# 川内原子力発電所1号炉及び2号炉

## 標準応答スペクトルを考慮した地震動評価について (補足説明資料)

2023年11月 1日  
九州電力株式会社

# 再補正申請書（案）の変更点の概要

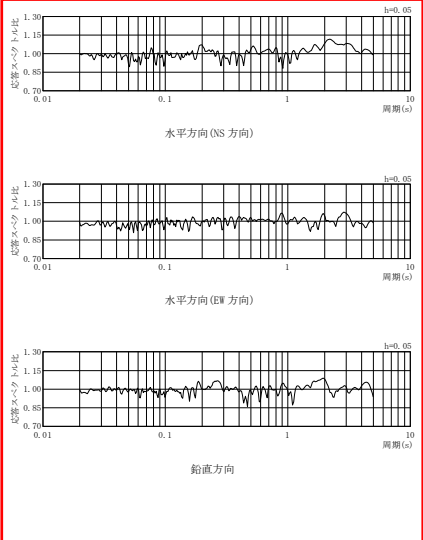
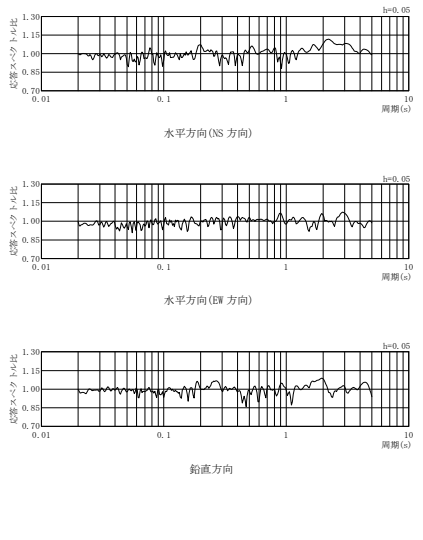
v	当初申請書 (令和3年4月26日申請)	今回補正申請書 (案)		備考
	 <p data-bbox="595 823 972 839">第 7.5.6.40 図 標準応答スペクトルに対する模擬地震波の応答スペクトル比</p>	 <p data-bbox="1012 823 1406 863">第 7.5.6.38 図 標準応答スペクトルに対する模擬地震波の応答スペクトル比              (一様乱数の位相をもつ正弦波を重ね合わせによる模擬地震波)</p>	 <p data-bbox="1451 823 1845 863">第 7.5.6.38 図 標準応答スペクトルに対する模擬地震波の応答スペクトル比              (一様乱数の位相をもつ正弦波を重ね合わせによる模擬地震波)</p>	<ul style="list-style-type: none"> <li>・(A-2)標準応答スペクトルを考慮した地震動の検討の追加</li> <li>・図表番号の変更</li> <li>・(B-4)模擬地震波の作成及び選定に関する記載の変更・充実(模擬地震波の振幅包絡線の経時的变化 M6.9 ⇒M7.0 に伴う変更)</li> </ul>

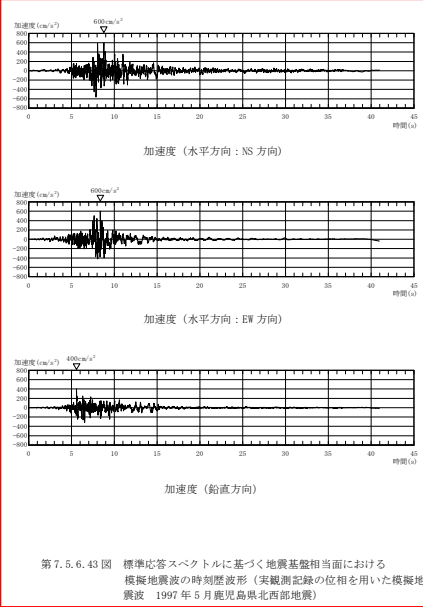
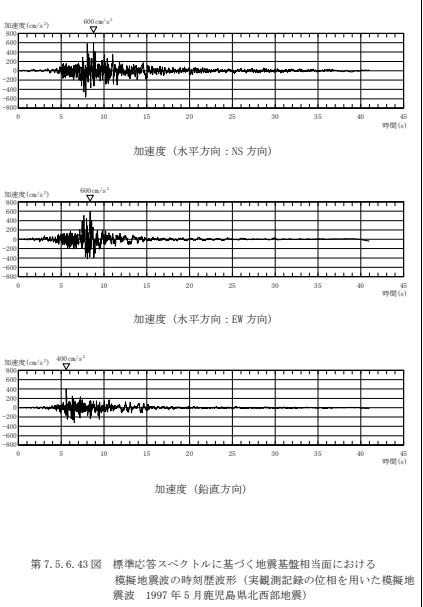
既許可申請書(平成29年2月8日許可)	当初申請書(令和3年4月26日申請)	補正申請書(令和5年10月27日補正申請)	今回再補正申請書(案)	備考
	 <p data-bbox="589 858 943 890">第7.5.6.41図 標準応答スペクトルに基づく地震基盤相当面における模擬地震波の時刻歴波形</p>	 <p data-bbox="1025 845 1411 890">第7.5.6.41図 標準応答スペクトルに基づく地震基盤相当面における模擬地震波の時刻歴波形(一様乱数の位相をもつ正弦波の重ね合わせによる模擬地震波)</p>	 <p data-bbox="1469 845 1854 890">第7.5.6.41図 標準応答スペクトルに基づく地震基盤相当面における模擬地震波の時刻歴波形(一様乱数の位相をもつ正弦波の重ね合わせによる模擬地震波)</p>	<ul style="list-style-type: none"> <li>・(A-2)標準応答スペクトルを考慮した地震動の検討の追加</li> <li>・(B-4)模擬地震波の作成及び選定に関する記載の変更・充実(模擬地震波の振幅包絡線の経時変化 M6.9 ⇒M7.0 に伴う変更)</li> </ul>

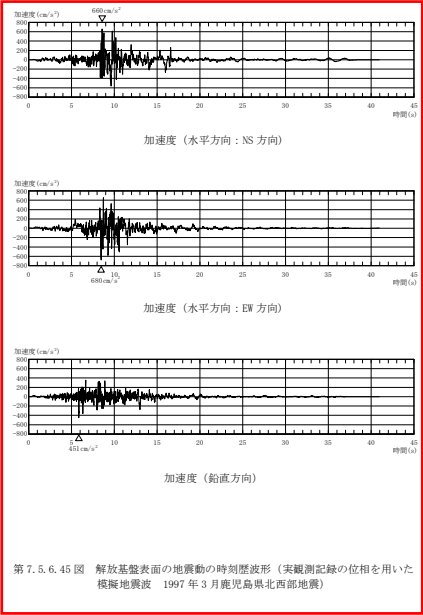
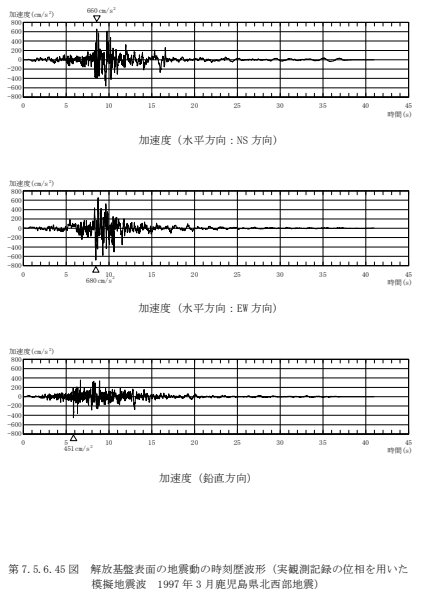
既許可申請書(平成 29 年 2 月 8 日許可)	当初申請書(令和 3 年 4 月 26 日申請)	補正申請書(令和 5 年 10 月 27 日補正申請)	今回再補正申請書 (案)	備考
		 <p>第 7.5.6.43 図 標準応答スペクトルに基づく地震基盤相当面における                  模擬地震波の時刻歴波形 (実観測記録の位相を用いた模擬地                  震波 1997 年 5 月鹿児島県西北部地震)</p>	 <p>第 7.5.6.43 図 標準応答スペクトルに基づく地震基盤相当面における                  模擬地震波の時刻歴波形 (実観測記録の位相を用いた模擬地                  震波 1997 年 5 月鹿児島県西北部地震)</p>	<p>・(B-4)模擬地震波の作成及び選定に関する記載の変更・充実</p>

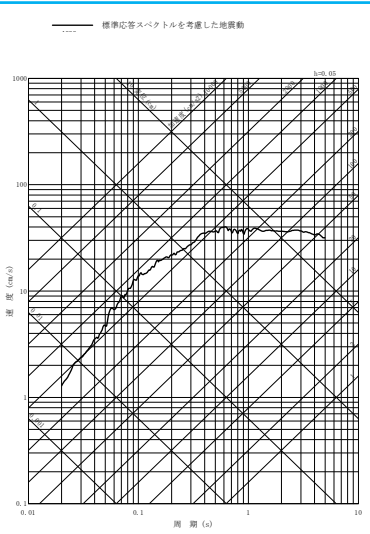
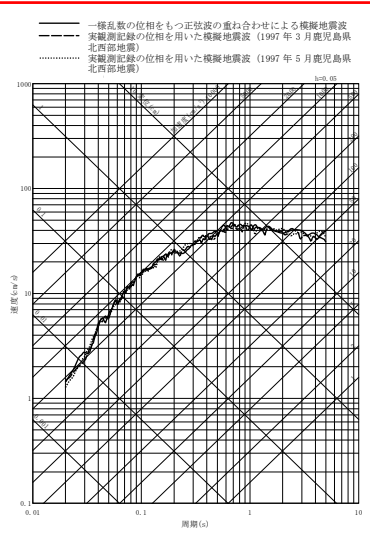
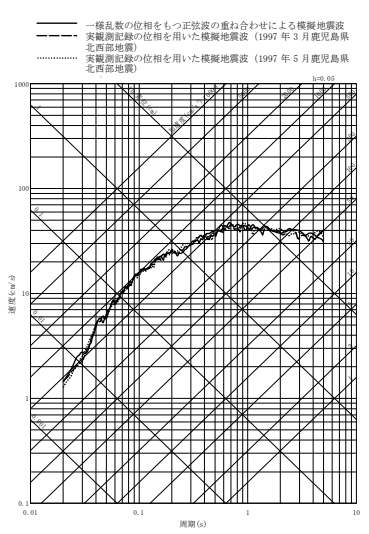
既許可申請書(平成29年2月8日許可)	当初申請書(令和3年4月26日申請)	補正申請書(令和5年10月27日補正申請)	今回再補正申請書(案)	備考
	 <p>第7.5.6.42図 標準応答スペクトルを考慮した地震動の応答スペクトル(水平方向)</p>	 <p>第7.5.6.47図 解放基盤表面の地震動の応答スペクトルの比較(水平方向: NS)</p>	 <p>第7.5.6.47図 解放基盤表面の地震動の応答スペクトルの比較(水平方向: NS)</p>	<p>・(A-2)標準応答スペクトルを考慮した地震動の検討の追加</p> <p>・図表番号の変更</p> <p>・(B-4)模擬地震波の作成及び選定に関する記載の変更・充実</p>

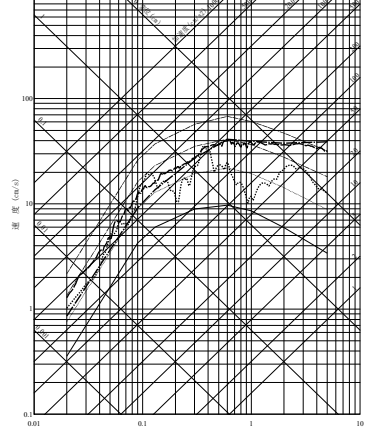
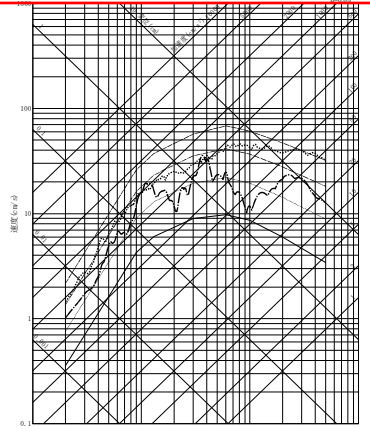
既許可申請書(平成29年2月8日許可)	当初申請書(令和3年4月26日申請)	補正申請書(令和5年10月27日補正申請)	今回再補正申請書(案)	備考
<p>                     震源を特定せず策定する地震動(加藤ほか(2004)による応答スペクトル)                      10<sup>-3</sup>—標ハザードスペクトル                      10<sup>-4</sup>—標ハザードスペクトル                      10<sup>-5</sup>—標ハザードスペクトル                      10<sup>-6</sup>—標ハザードスペクトル                      10<sup>-7</sup>—標ハザードスペクトル                 </p>  <p>第7.5.6.41図 震源を特定せず策定する地震動の年超過確率(原子力安全基盤機構(2005)による地震基盤における評価との比較、水平方向)</p>		<p>(削除)</p>	<p>(削除)</p>	<p>・(C-2)原子力安全基盤機構(2005)に関する記載の削除</p>

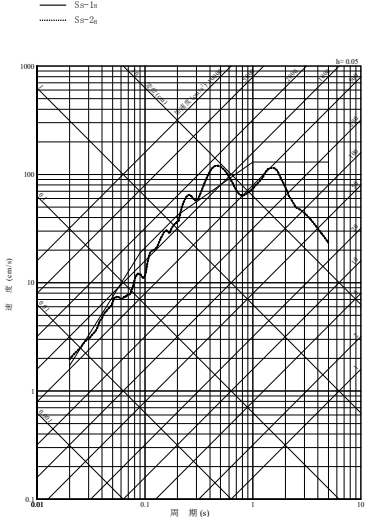
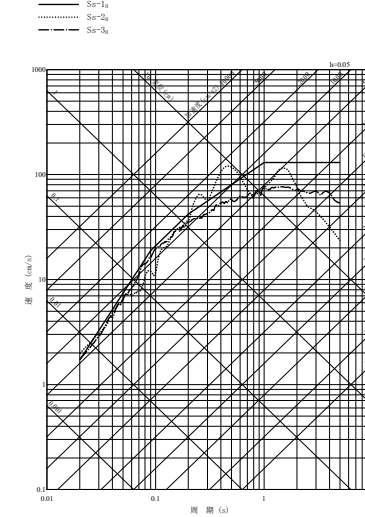
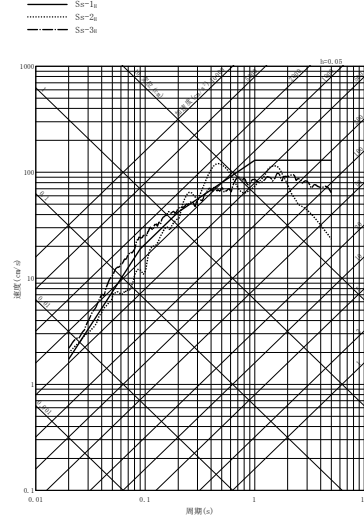
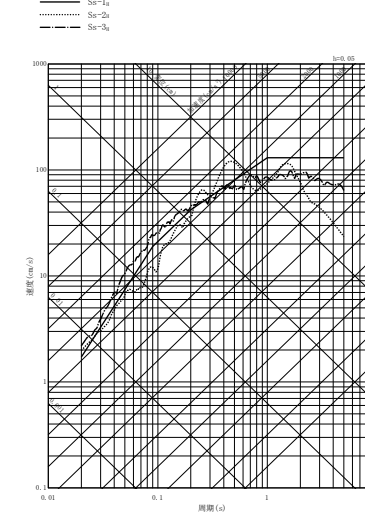
既許可申請書(平成 29 年 2 月 8 日許可)	当初申請書(令和 3 年 4 月 26 日申請)	補正申請書(令和 5 年 10 月 27 日補正申請)	今回再補正申請書 (案)	備考
<p>— Ss=1a            - - 震源を特定せず策定する地震動            (加藤ほか(2004)による応答スペクトル)            ..... 震源を特定せず策定する地震動            (2004年北海道留萌支庁南部地震を考慮した地震動)</p> <p>第 7.5.6.53 図 基準地震動 Ss=1 の設計用応答スペクトルと「震源を特定せず策定する地震動」の応答スペクトル (水平方向)</p>	<p>— Ss=1a            - - 震源を特定せず策定する地震動            (加藤ほか(2004)による応答スペクトル)            ..... 震源を特定せず策定する地震動            (2004年北海道留萌支庁南部地震を考慮した地震動)            - - - 震源を特定せず策定する地震動            (標準応答スペクトルを考慮した地震動)</p> <p>第 7.5.6.57 図 基準地震動 Ss=1 の設計用応答スペクトルと「震源を特定せず策定する地震動」の応答スペクトル (水平方向)</p>	<p>— Ss=1a            - - 震源を特定せず策定する地震動            (加藤ほか(2004)による応答スペクトル)            ..... 震源を特定せず策定する地震動            (2004年北海道留萌支庁南部地震を考慮した地震動)            - - - 震源を特定せず策定する地震動            (標準応答スペクトルを考慮した地震動)</p> <p>第 7.5.6.61 図 基準地震動 Ss=1 の設計用応答スペクトルと「震源を特定せず策定する地震動」の応答スペクトル (水平方向)</p>	<p>— Ss=1a            - - 震源を特定せず策定する地震動            (2004年北海道留萌支庁南部地震を考慮した地震動)            ..... 震源を特定せず策定する地震動            (標準応答スペクトルを考慮した地震動)</p> <p>第 7.5.6.61 図 基準地震動 Ss=1 の設計用応答スペクトルと「震源を特定せず策定する地震動」の応答スペクトル (水平方向)</p>	<ul style="list-style-type: none"> <li>・(A-2)標準応答スペクトルを考慮した地震動の検討の追加</li> <li>・図表番号の変更</li> <li>・(C-1)加藤ほか(2004)に関する記載の削除</li> <li>・標準応答スペクトルを考慮した地震動の見直し</li> </ul>

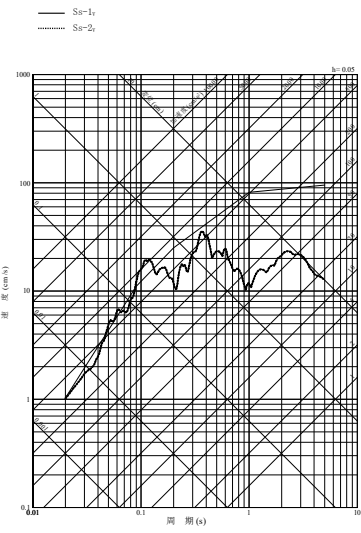
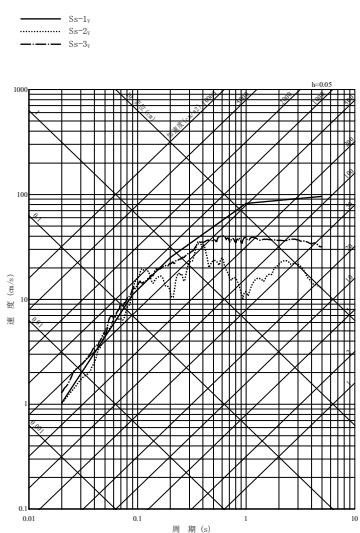
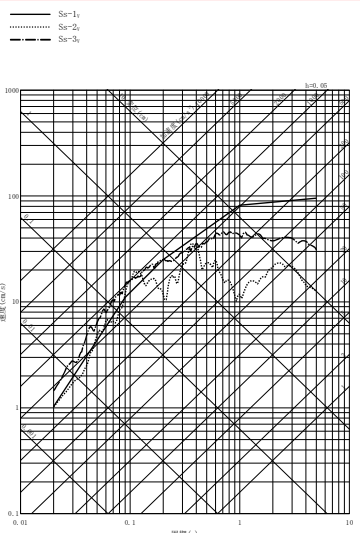
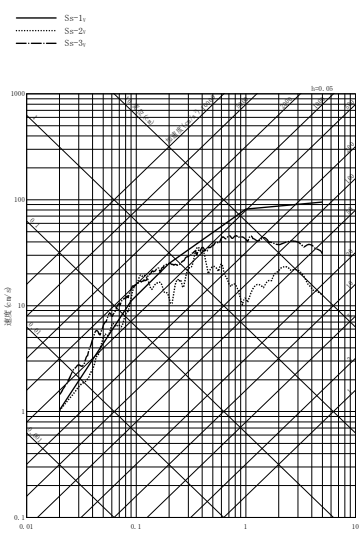
既許可申請書(平成29年2月8日許可)	当初申請書(令和3年4月26日申請)	補正申請書(令和5年10月27日補正申請)	今回再補正申請書(案)	備考
<p>第7.5.6.54図 基準地震動 <math>S_s=1</math> の設計用応答スペクトルと「震源を特定せず策定する地震動」の応答スペクトル(鉛直方向)</p> 	<p>第7.5.6.58図 基準地震動 <math>S_s=1</math> の設計用応答スペクトルと「震源を特定せず策定する地震動」の応答スペクトル(鉛直方向)</p> 	<p>第7.5.6.62図 基準地震動 <math>S_s=1</math> の設計用応答スペクトルと「震源を特定せず策定する地震動」の応答スペクトル(鉛直方向)</p> 	<p>第7.5.6.62図 基準地震動 <math>S_s=1</math> の設計用応答スペクトルと「震源を特定せず策定する地震動」の応答スペクトル(鉛直方向)</p> 	<ul style="list-style-type: none"> <li>・(A-2)標準応答スペクトルを考慮した地震動の検討の追加</li> <li>・図表番号の変更</li> <li>・(C-1)加藤ほか(2004)に関する記載の削除</li> <li>・標準応答スペクトルを考慮した地震動の見直し</li> </ul>

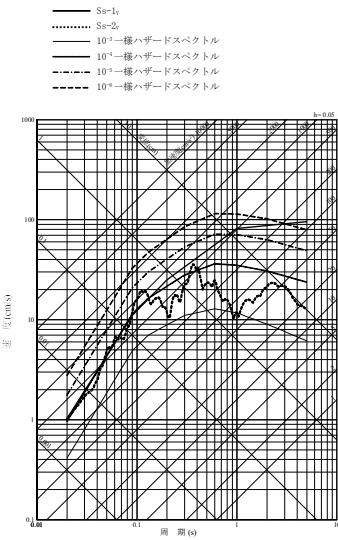
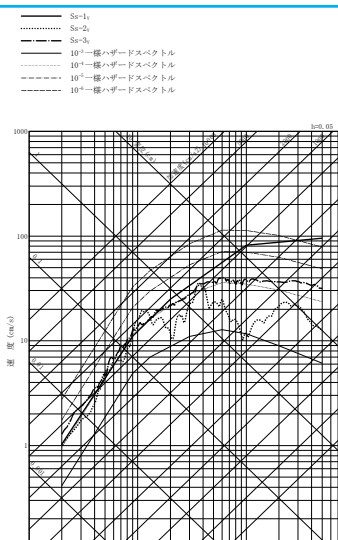
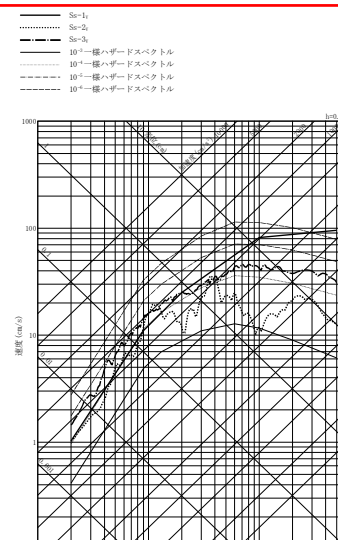
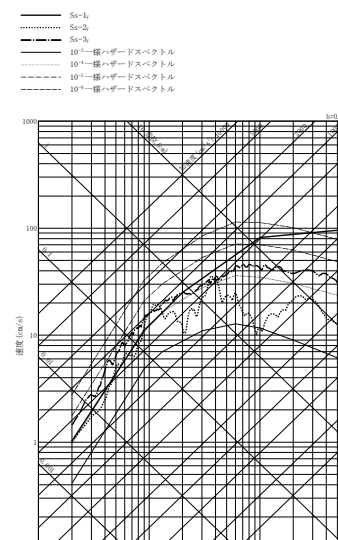
既許可申請書(平成 29 年 2 月 8 日許可)	当初申請書(令和 3 年 4 月 26 日申請)	補正申請書(令和 5 年 10 月 27 日補正申請)	今回再補正申請書 (案)	備考
	 <p>第 7.5.6.64 図 基準地震動 Ss-3 の時刻歴波形</p>	 <p>第 7.5.6.68 図 基準地震動 Ss-3 の時刻歴波形</p>	 <p>第 7.5.6.68 図 基準地震動 Ss-3 の時刻歴波形</p>	<ul style="list-style-type: none"> <li>・(A-3)Ss-3 の追加に伴う変更</li> <li>・図表番号の変更</li> <li>・標準応答スペクトルを考慮した地震動の見直し</li> </ul>
